**AVIS RELATIF À LA PROTECTION
CONTRE LES EVENTUELS EFFETS NOCIFS ET NUISANCES
PROVOQUÉS PAR LES RAYONNEMENTS NON IONISANTS
GÉNÉRÉS PAR DES ANTENNES ÉMETTRICES STATIONNAIRES**

Commune : SPRIMONT - Exploitant : PROXIMUS

Référence exploitant : 41LIC_01

Rapport n° 2239 / 2023

Figure 1 : Vue en plan des lieux de séjour et des points de contrôle

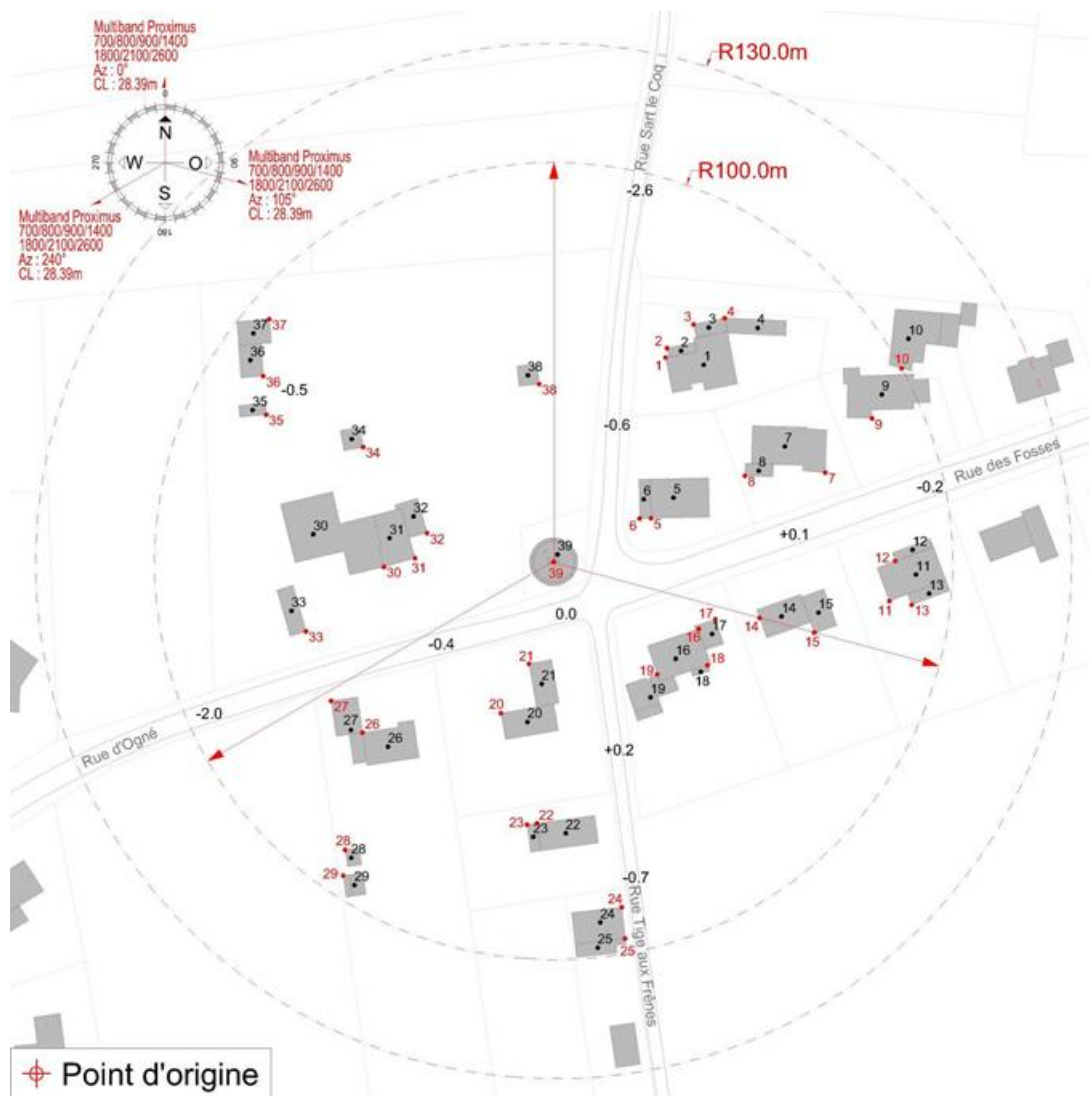
- le numéro du point de contrôle repris sur un des plans de la figure 1;
- le numéro du LS dans lequel se trouve le point de contrôle de la 1^{ère} colonne ;
- l'atténuation d'obstacle prise en compte pour le calcul de l'indice d'exposition dans le LS ;
- le résultat du calcul de l'indice d'exposition.

En ce qui concerne les antennes de l'installation mentionnées dans le tableau 1, la distance maximale à laquelle la limite pourrait être atteinte, à l'extérieur, est égale à 72,0 m. S'il n'y a pas de LS à une distance inférieure, les antennes respectent forcément la limite d'immission.

Dans le cas des LS situés à l'intérieur des bâtiments, une atténuation d'obstacle est prise en compte et il en résulte que la distance maximale à laquelle la limite pourrait être atteinte se réduit à 51,0 m.

Les résultats de l'évaluation décrite au paragraphe 4 indiquent que les antennes émettrices stationnaires de l'installation faisant l'objet du présent avis ne produisent pas, dans un lieu de séjour, un rayonnement électromagnétique maximum supérieur aux limites fixées à l'article 4 du décret.

En conclusion, les antennes émettrices stationnaires faisant partie de l'installation référencée dans le paragraphe 2 et dont les caractéristiques techniques sont résumées dans le tableau 1 **respectent les limites d'immission** fixées à l'article 4 du décret du 8 décembre 2022 (M.B. du 16.12.2022) modifiant le décret du 3 avril 2009 relatif à la protection contre les éventuels effets nocifs et nuisances provoqués par les rayonnements non ionisants générés par des antennes émettrices stationnaires.

Figure 2 : Vue en plan des installations d'antennes dans un rayon de 300 mètres autour de l'installation faisant l'objet de la demande d'avis

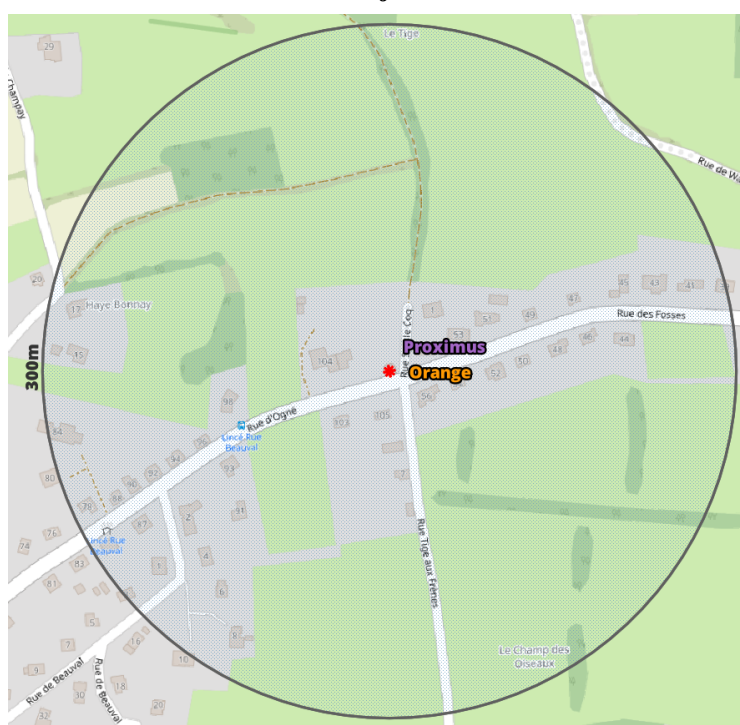
Le plan en projection verticale de la figure 2 indique la localisation des antennes actives éventuelles visées par le décret et situées dans un rayon de 300 mètres autour de l'installation référencée dans le paragraphe 2. Les données de localisation de ces antennes et les avis correspondant sont accessibles via le cadastre en ligne des antennes émettrices stationnaires⁶.

Compte tenu du nombre d'installations localisées dans la figure 2, il apparaît que l'intensité du rayonnement électromagnétique généré, dans les lieux de séjour situés à proximité de l'installation référencée dans le paragraphe 2, par l'ensemble des antennes émettrices stationnaires de l'ensemble des exploitants du même site d'antennes émettrices stationnaires respecte la limite fixée à l'article 4, § 2 du décret.
